Comitato di Quartiere  
"Colli Aniene"

## PERCORSO CICLOPEDONALE TOGLIATTI-CERVELLETTA

### ***Studi e proposte per godere di un'opera pubblica***

### ***Progetto per la costruzione di una rotatoria***

### 2.3 Considerazioni sul costruito

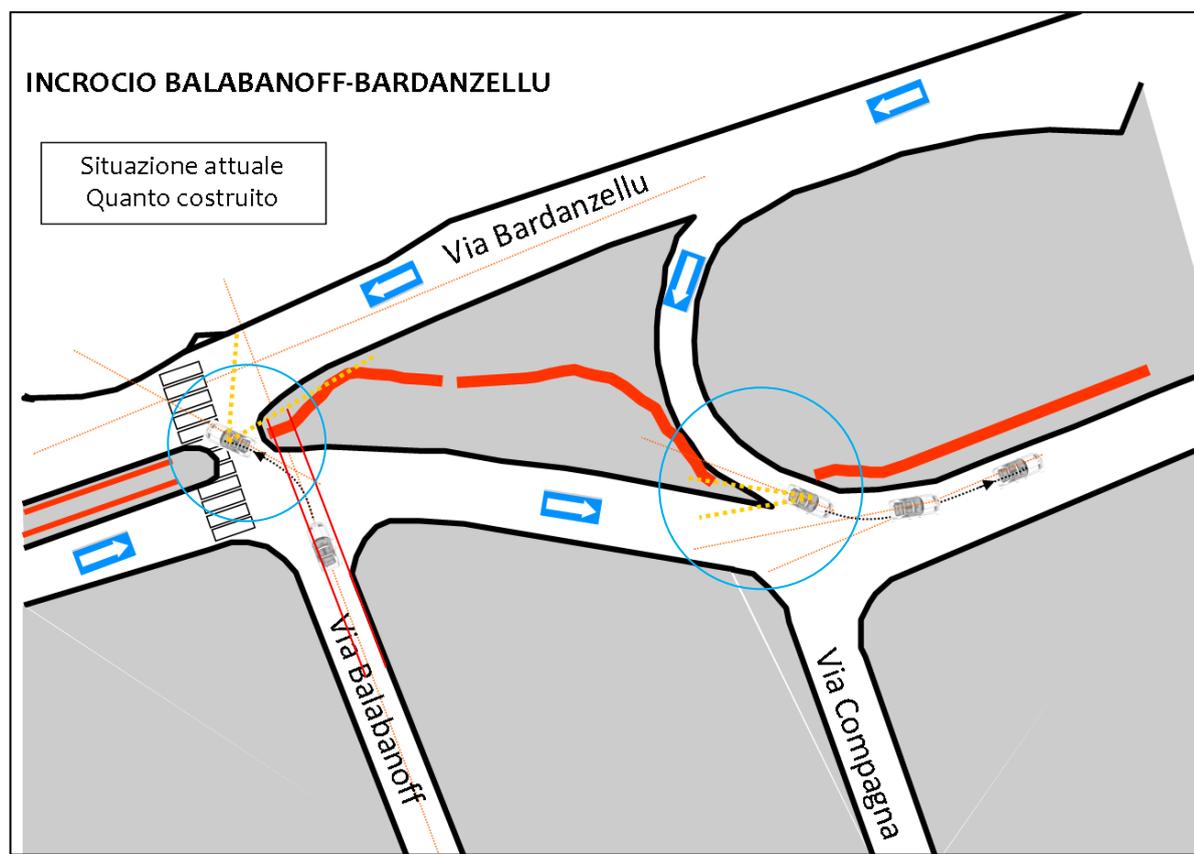
- Il percorso della ciclabile risulta tortuoso con interruzioni pericolose per il ciclista. Il D.M. 30/11/99 prevede che *"i progetti devono considerare e prevedere adeguate soluzioni per favorire la sicurezza della mobilità ciclistica nei punti di maggior conflitto con i pedoni e i veicoli a motore (intersezioni, accessi a nodi attrattivi, ecc.)"*.

- Sulla punta sinistra dell'isola centrale è stato creato un dente che copre tutta la luce di fronte a via Balabanoff obbligando le auto provenienti dalla stessa, dirette a sinistra su via Bardanzellu, a percorrere un brevissimo tratto contromano e ad affrontare l'incrocio a 45° portando l'avantreno sulle strisce pedonali perdendo così la visibilità sulla ciclopeditonale che, oltretutto, in quel punto, è in pendenza. Questo riduce notevolmente la visibilità alla destra del conducente e va contro quanto riportato dalla Gazzetta Ufficiale della Repubblica Italiana N°170 del 24/07/2006 dove si enuncia che *"per le intersezioni a raso l'angolazione tra gli assi delle strade non deve risultare inferiore ad un angolo di valore pari a 70°"*.

- Ancora più grave risulta l'intervento sulla punta bassa destra della stessa isola che è stata prolungata di circa 3 mt obbligando le auto ad immettersi in via Bardanzellu praticamente a visibilità zero (alla cieca) e parallelamente alla direzione di marcia. Inoltre tutta la carreggiata dedicata all'inversione è stata ridotta di circa 50 cm.

- Risulta evidente la pericolosità di quel punto per i ciclisti che debbano attraversarlo.

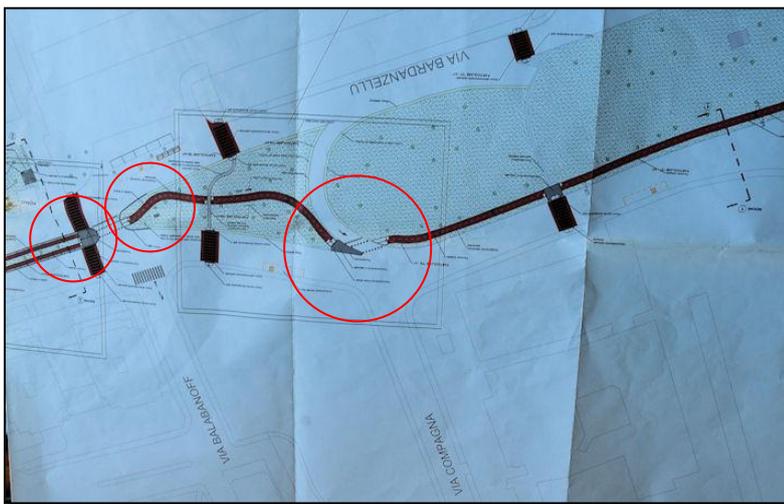
Qui a fianco ecco come compare la **segnaletica orizzontale** per l'automobilista che si immette da via Balabanoff su via Bardanzellu per girare a sinistra. Uno spazio minimo piuttosto pericoloso. Auto che si immette a 45°, senza visibilità sulla ciclabile, con visibilità ridotta per il controllo del traffico proveniente dalla sua destra e con l'avantreno già sopra le strisce pedonali.

Questa è la planimetria di riferimento di una parte dei lavori realizzati. Notiamo l'aggiunta dei **2 denti** all'aiuola centrale. Le **strisce pedonali** all'estrema sinistra del disegno erano previste più a sinistra di quanto vediamo nella foto sopra, a tutela dei pedoni per un più sicuro attraversamento. Il dente aggiunto in basso a destra sull'isola centrale è un elemento di estremo pericolo sia per gli automobilisti che per i ciclisti. E' un percorso ciclopedonabile assurdo e inaccettabile.

Questo è quanto vede di fronte a se l'automobilista che proviene da via Balabanoff e vuole poi girare a sinistra per immettersi su via Bardanzellu. E' obbligato ad abbandonare il naturale percorso per fare **un tratto contromano** e inserirsi nell'incrocio a **45°** portando le ruote anteriori sulle strisce pedonali, impossibilitato ad affrontare l'incrocio a 90°. Questo avviene perché il normale e naturale senso di marcia viene bruscamente ed innaturalmente interrotto dalla nuova isola che obbliga ad una inconsueta manovra.

### 3.2 La rotatoria

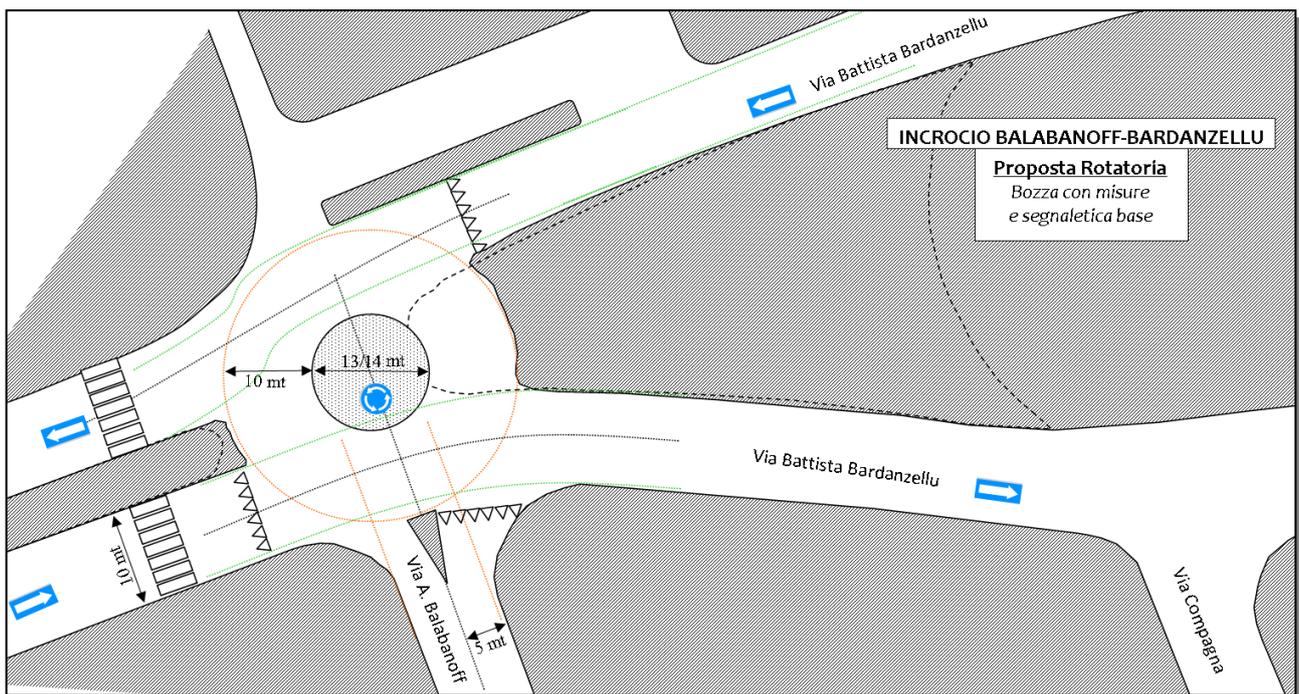
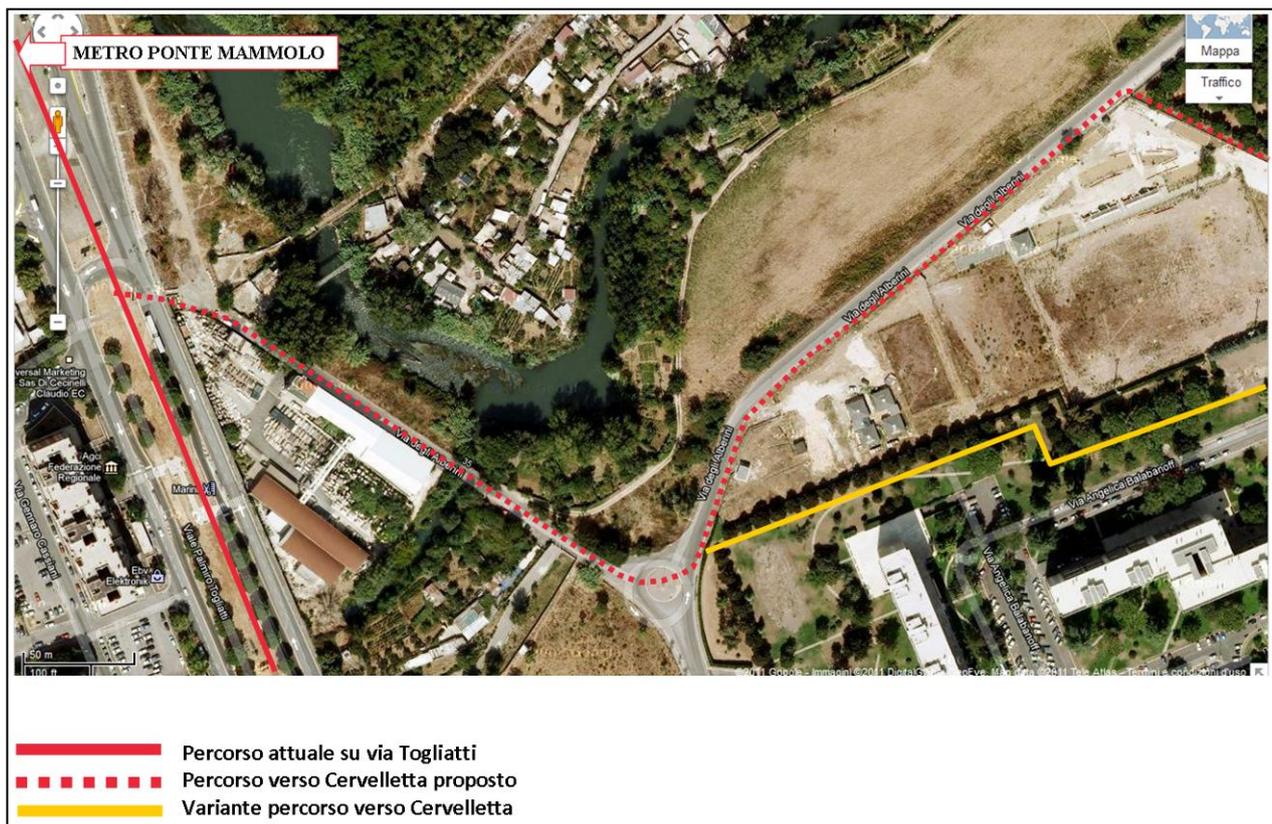
Prima dell'avvento della pista ciclabile esistevano già problemi di viabilità e sicurezza concentrati nella prima inversione di marcia su via Bardanzellu e nell'incrocio di via Bardanzellu con via Balabanoff. La costruzione della ciclabile ha accentuato questi problemi aumentando notevolmente la pericolosità per la viabilità essenzialmente per la pessima scelta della geometria dei due incroci. Il restringimento del percorso adibito all'inversione di marcia ne vanifica l'utilità ed obbliga i numerosi mezzi pesanti che da via Palmiro Togliatti sono diretti su via Compagna verso il depuratore ACEA Roma EST, ad effettuare l'inversione a piazza Lorieto percorrendo circa 2 Km in più.

Un serio e definitivo intervento risolverebbe i problemi di viabilità e sicurezza nella zona: la costruzione di una rotatoria sull'incrocio tra via Balabanoff e via Bardanzellu.

Questo Comitato ritenendo invece che sia possibile la costruzione di una rotonda, che porterebbe grandi vantaggi alla viabilità con significativo aumento della sicurezza, ha studiato qualche manuale di riferimento e si è consultato con professionisti del settore. Siamo quindi giunti alla conclusione che l'opera sia realizzabile. Con approccio estremamente semplice abbiamo inserito una rotatoria di circa 12-14 mt davanti a via Balabanoff, su via Bardanzellu. L'unica operazione che abbiamo dovuto fare è stata quella di ridurre l'isola triangolare centrale. Era d'obbligo la chiusura della strada che permetteva l'inversione di marcia su via Bardanzellu (quella di fronte a via Compagna) in quanto resterà alla sola rotatoria il compito di permettere l'inversione.

L'approccio da noi utilizzato nel disegno della pagina precedente, se pur abbastanza esplicativo, vuole solo dare un'idea, insieme al disegno più particolareggiato qui sotto, su quanto sia possibile realizzare. Abbiamo unito i due spezzoni di ciclabile costruiti ed abbiamo ipotizzato la sua prosecuzione nel verde consortile dell'Aurora 82. Qualora ci venisse richiesto siamo disponibili a presentare un progetto più dettagliato a dimostrazione della fattibilità dell'opera.

Il disegno qui sotto è un'ulteriore raffinamento di quello della pagina precedente ed ha tenuto conto di misurazioni più esatte e del mantenimento della continuità di flusso del traffico intorno alla rotatoria e su bracci adduttori. Pur se il disegno non vuole essere una planimetria di riferimento, abbiamo cercato di rispettare tutti i dettami contenuti del D.M. del 19 Aprile 2006 (G.U. n.170 del 24/07/2006) "Norme funzionali e geometriche per la costruzione delle intersezioni stradali"

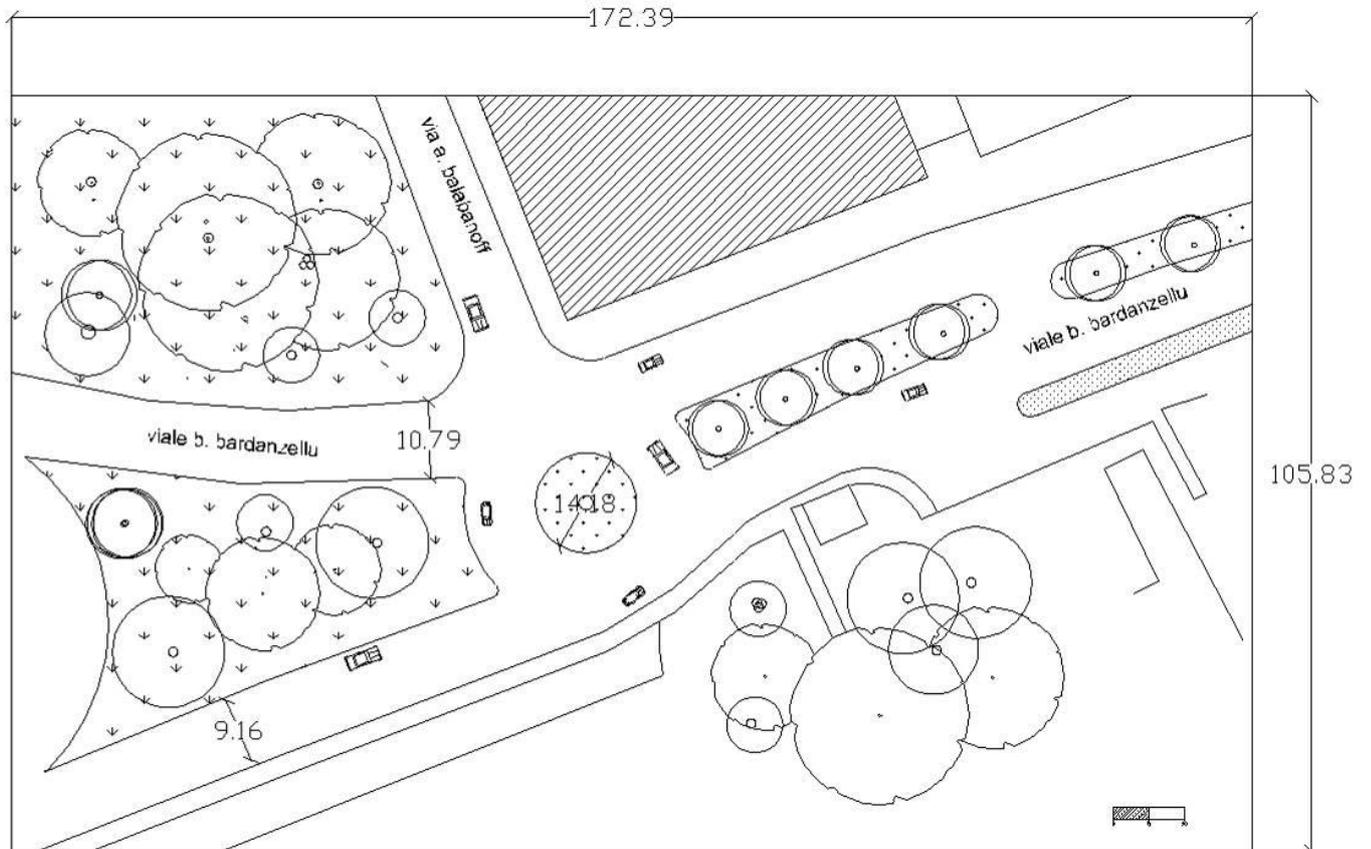
Lo spostamento della recinzione ha lasciato sull'asfalto una cinquantina di fori di dimensioni spropositate rispetto al piccolo tondino in ferro che sostiene la recinzione in plastica.

Sembrano fori destinati a contenere un tubo innocenti.

Questa esagerazione comprometterà ulteriormente il manto di asfalto che già da anni risulta privo di ogni tipo di manutenzione.

La vecchia recinzione sorgeva sul ciclo della strada rendendo difficoltosi i parcheggi e creando pericolo per la circolazione.

Si notano i grossi fori sull'asfalto che ospitavano i tondini in ferro.
